CAAC
适 航 指 令

编号: CAD2010-AR72-01

一. 标题: 检查/更换方向舵脚蹬拉杆

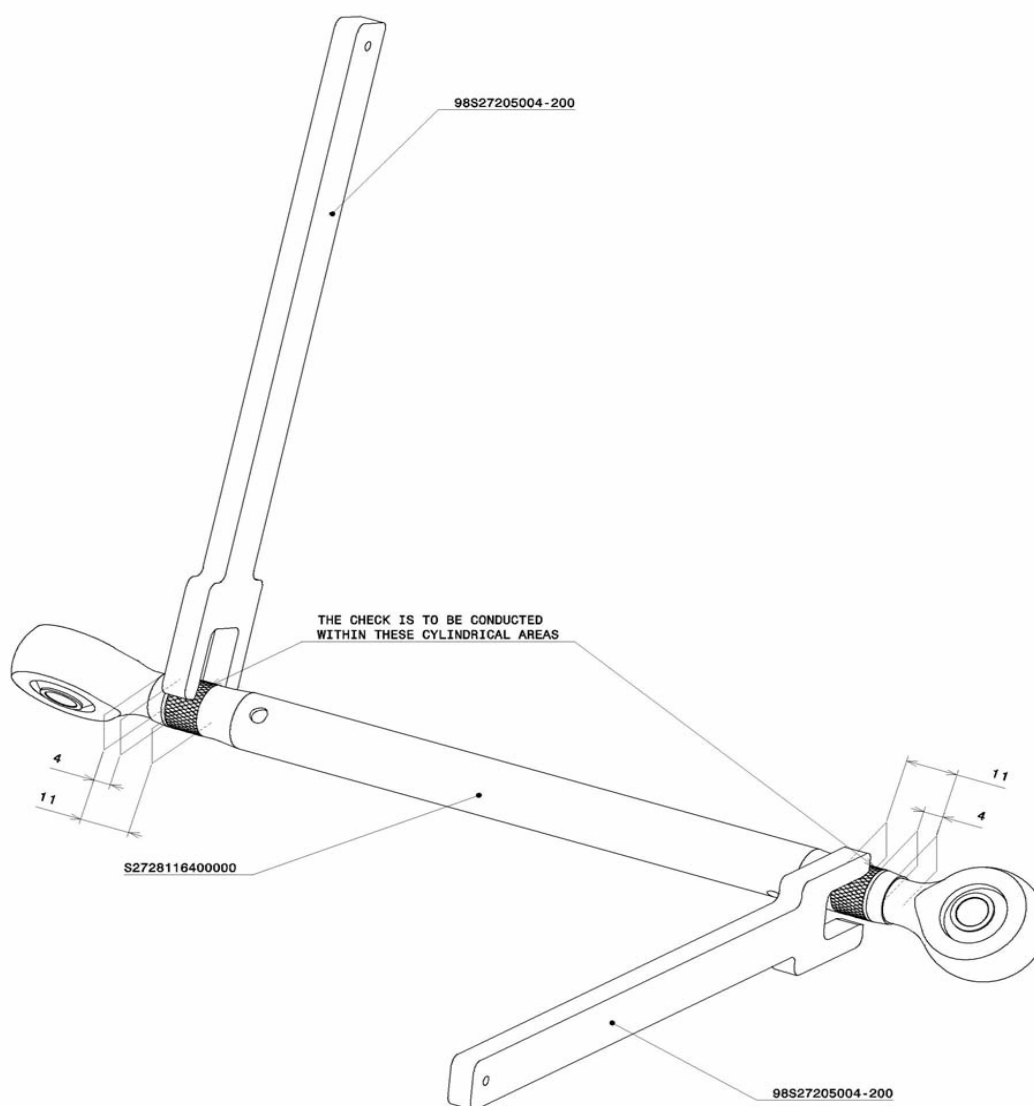
（3）对于件号为S2728116400000（ATR IPC fig. 27-21-10-01 item 070）四个方向舵脚蹬拉杆中的任何1个，确认拉杆表面印刷的生产批号和序号；

附表1:

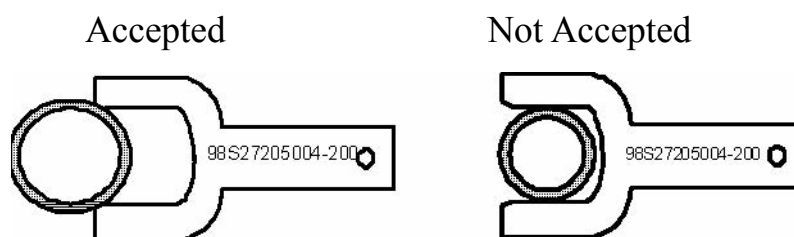
（4）对于任何确认属于生产批号CC2109699或CC2118930的拉杆，以及对于任何不能确认批号的拉杆，按照本适航指令附表1，使用ATR公司提供的件号为98S27205004-200的检查工具，检查每个拉杆末端

（脚蹬一侧的拉杆末端和作动臂一侧的拉杆末端）圆柱形区域处拉杆直径。

Note: The design drawing of the rod specifies a diameter of 11 +/- 0.25 mm at this section.

- If the tool fits over the rod outer diameter, the rod must be replaced with a serviceable part.
- If the tool does not fit over the rod outer diameter, the rod can remain installed.
